EEN BLOK STAD ROTTERDAM SPOORPUNT

Wijzigingen Tijdens de Bouw. 17-07-2017

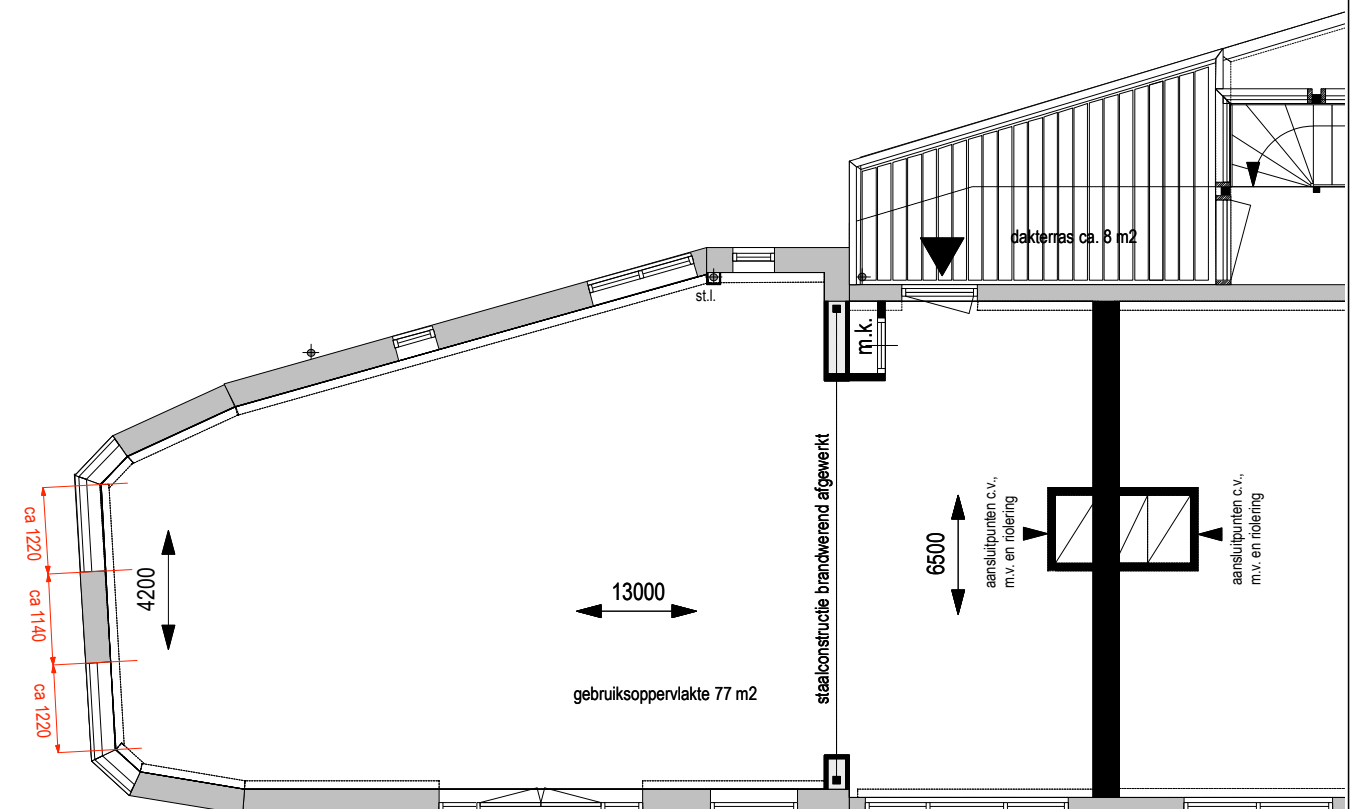
Op de verkooptekeningen zijn de ramen van de kopgevel niet juist getekend. De afmeting van de ramen en het penant ertussen klopt niet. Op de verkooptekening is te zien dat het penant tussen de ramen een afmeting heeft van 2000 mm en de ramen zelf zijn 790 mm breed. In werkelijkheid is het penant kleiner (1140 mm) en zijn de ramen groter (1220 mm). Zie hiervoor ook de bijlage Rectificatie kozijnen kopgevel dd.12-07-17.

eerder aangenomen maatvoering kozijnen kopgevel

gemeten maatvoering kozijnen kopgevel
